Nábřeží řeky Svatky - Realizace protipovodňových opatření
města Brna – etapy VII a VIII (ORG 2267)

ZL 56

SO 08.27 – Přeložka vodovodu

- Chybějící vodovodní tvarovky a armatury vč. montáže dle kladečského schéma

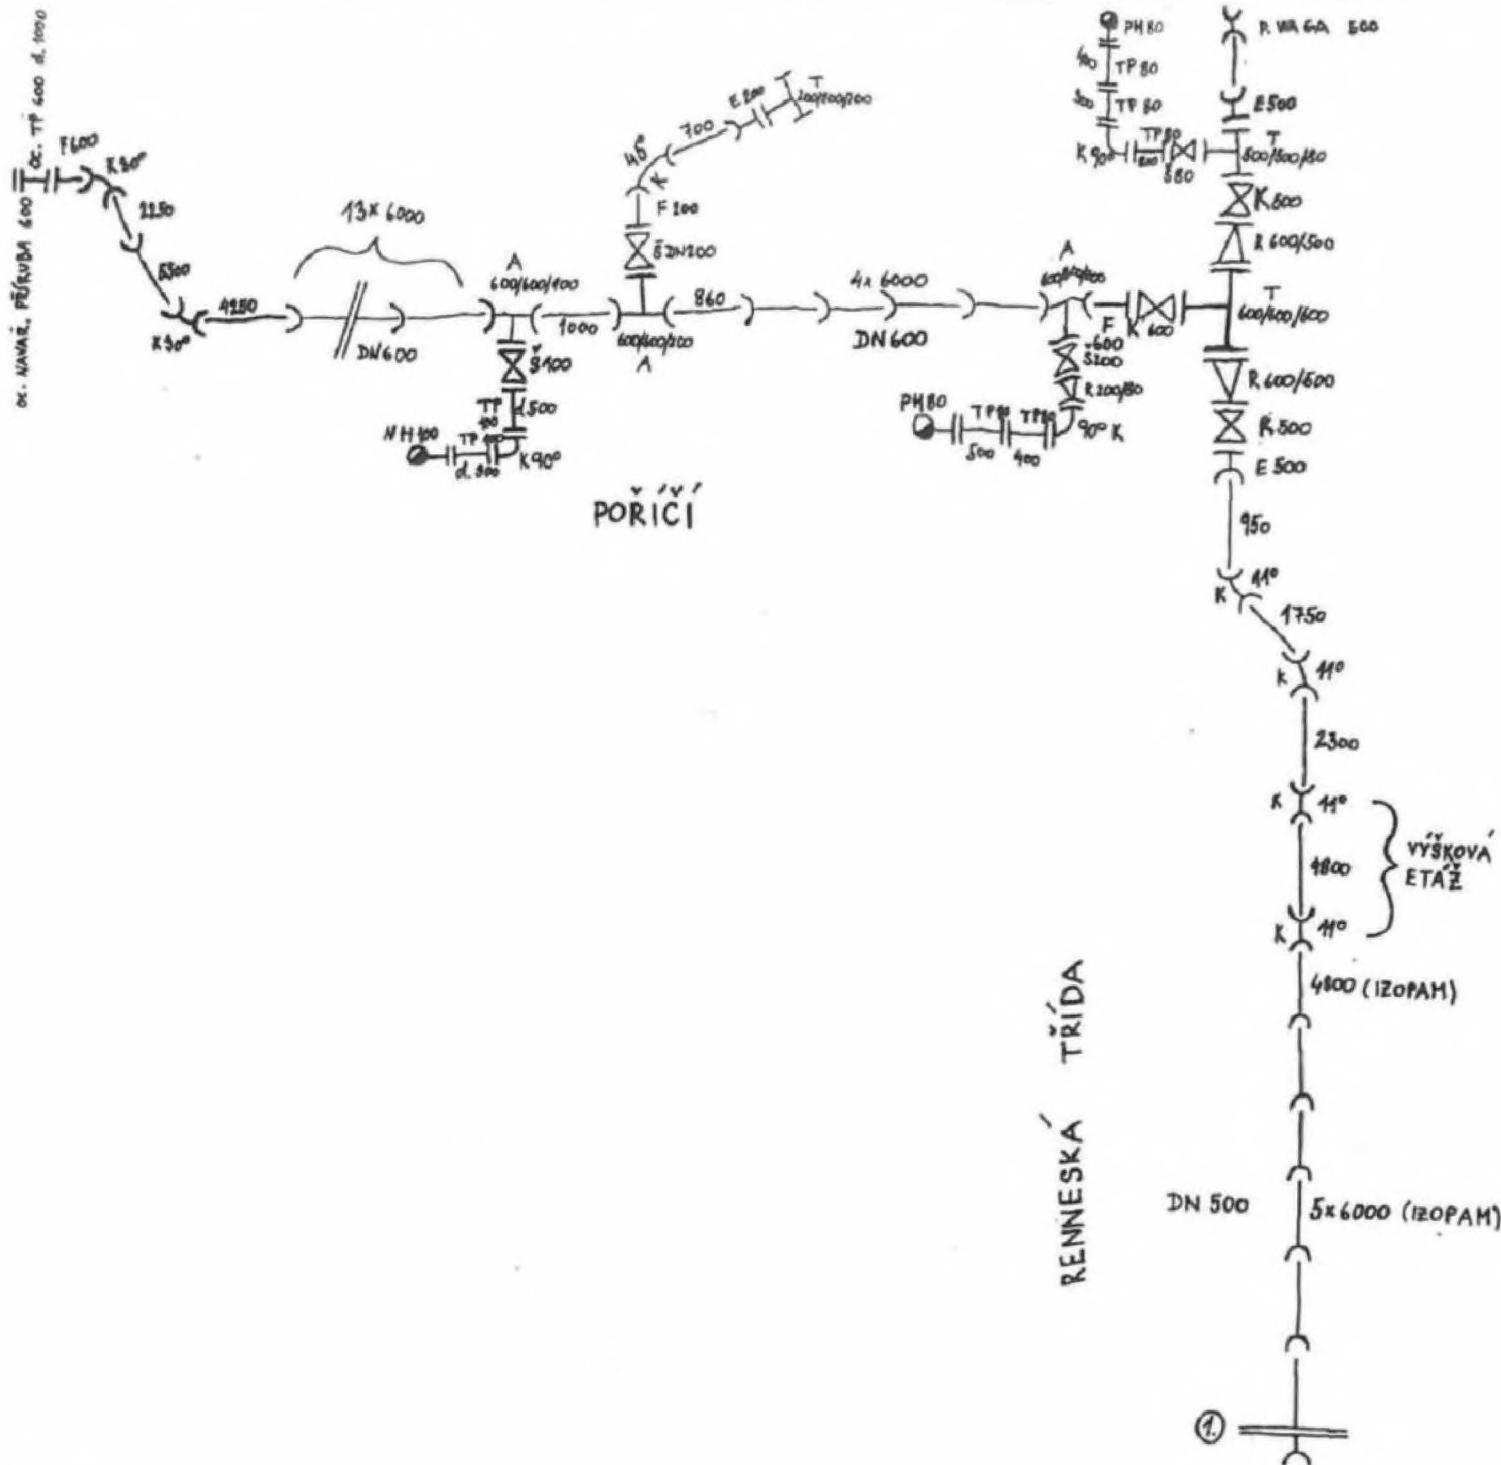
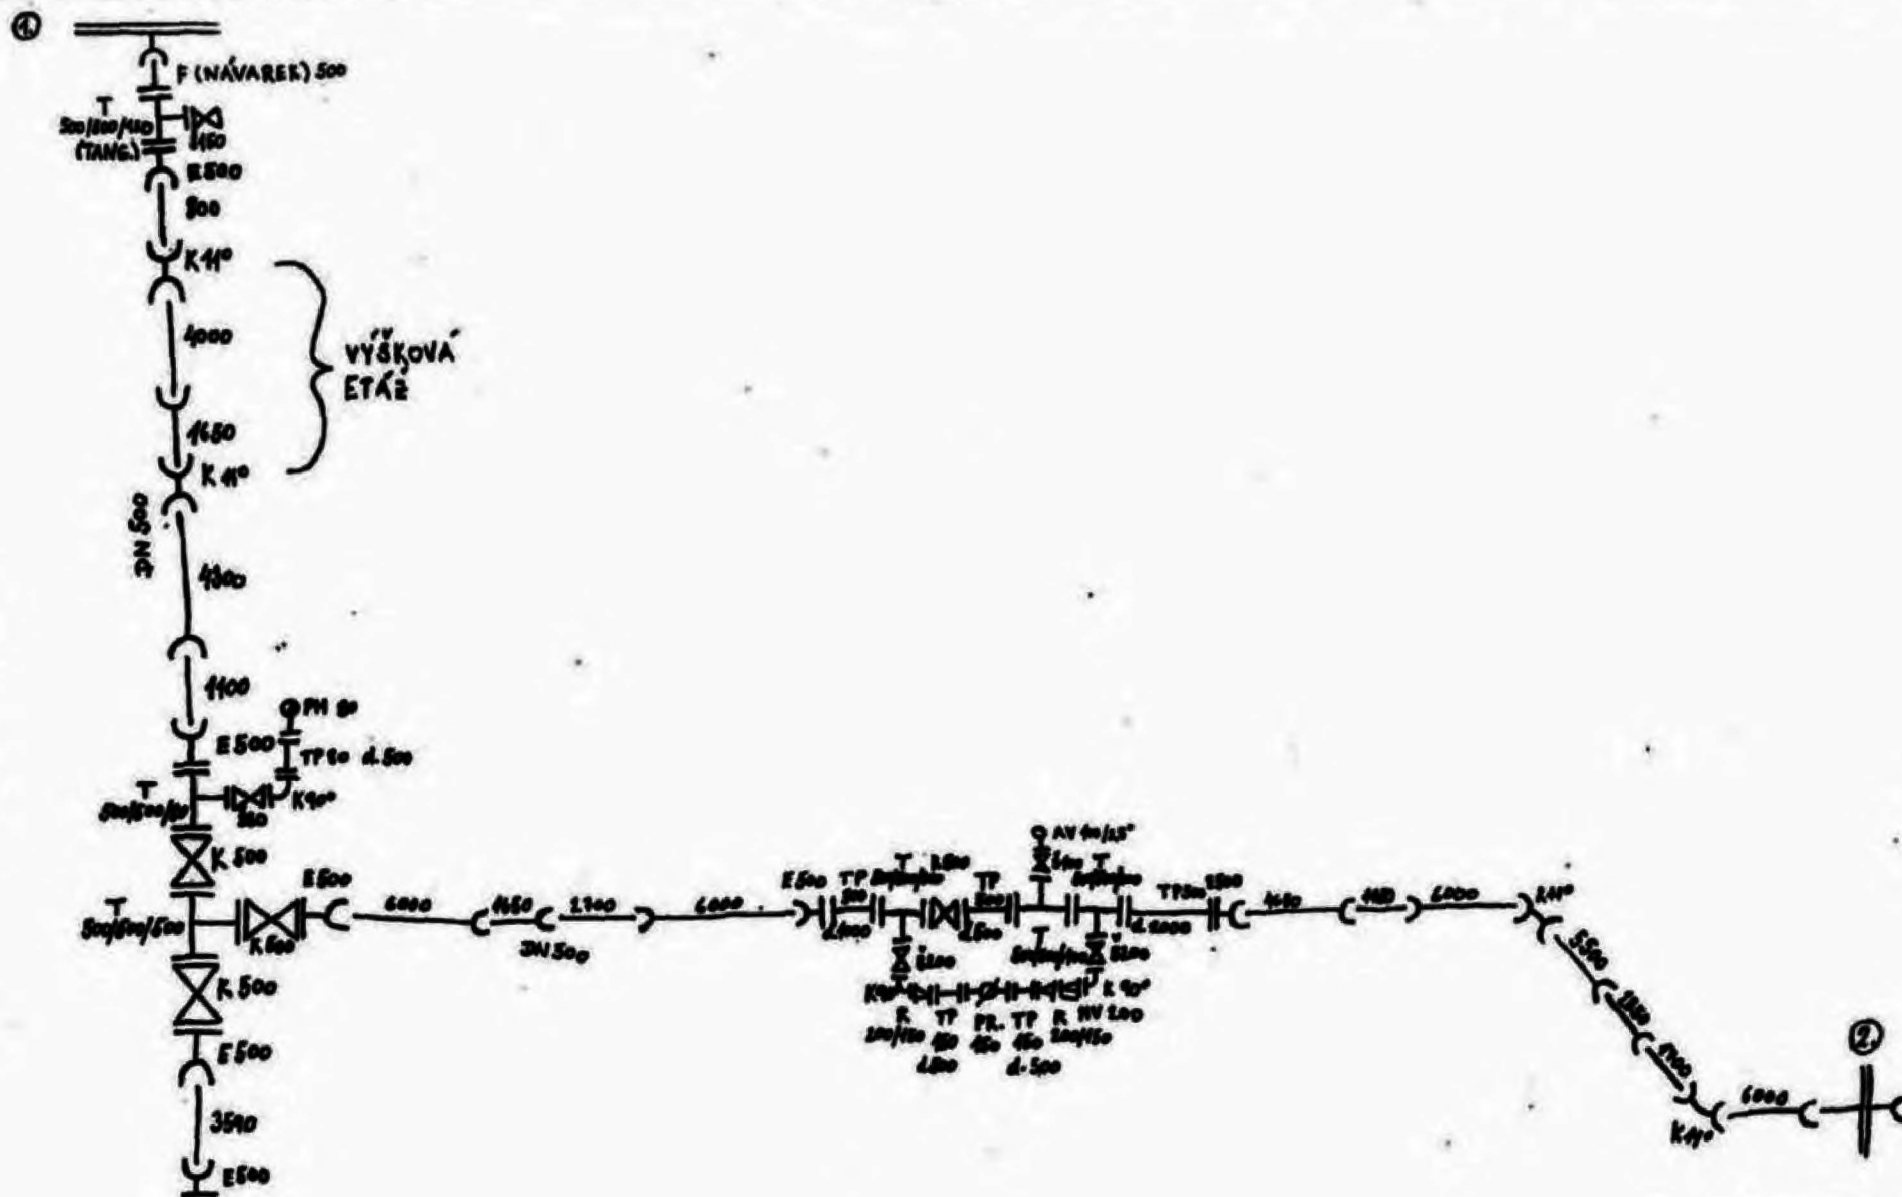
V souvislosti s realizací stavebního objektu SO 08.27 – Přeložka vodovodu bylo zjištěno, že vodovodní tvarovky z tvárné litiny s výstelkou a jištěnými spoji jsou vyznačeny v projektové dokumentaci, ale chybí v předloženém výkazu výměr.

V kladečském schématu vodovodu (SO 08.27. Přeložka vodovodu) je uvedený kompletní výčet tvarovek. Část tvarovek uvedených v kladečském schématu byla opomenuta ve VV.

Na základě vypracovaného a schváleného kladečského schématu a geodetického zaměření provedeného díla jsou v rozpočtu opraveny a doplněny vodovodní tvarovky a armatury i s montáží.
